Optická a technická zmena vodiacej kladky 532 0410 20

532 0410 20

INA 0033

Obrázok 1: 532 0410 20 - staré vyhotovenie

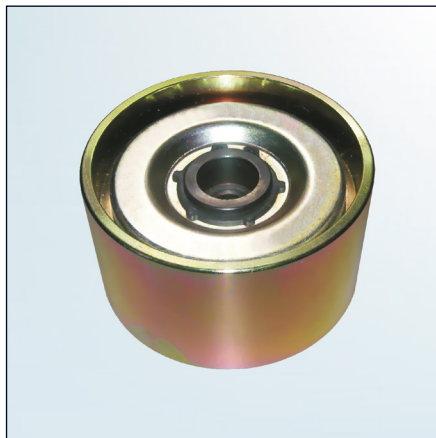
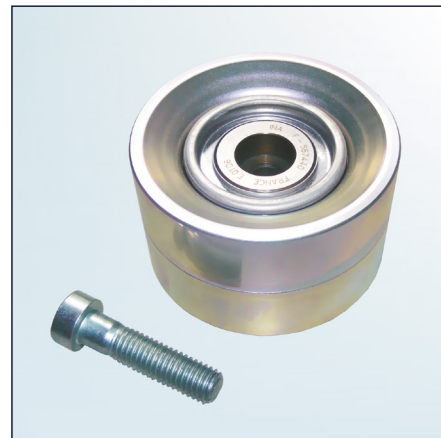
V rámci neustáleho vývoja našich produktov bola zmenená vodiaca kladka s objednávkovým číslom 532 0410 20.

Táto servisná informácia uvádza optické odlišnosti doterajšieho a nového vyhotovenia. Okrem zmeny výroby sa nová kladka vyznačuje takisto nižšou hmotnosťou (657 g oproti 966 g pri staršej kladke).

Dodatočne je s novou verziou dodávaná takisto skrutka M10x40 (pozri obrázok 2).

Táto skrutka nahrádza upevňovaciu skrutku M10x35, ktorou bola upevnená doterajšia kladka (pozri obrázok 1).
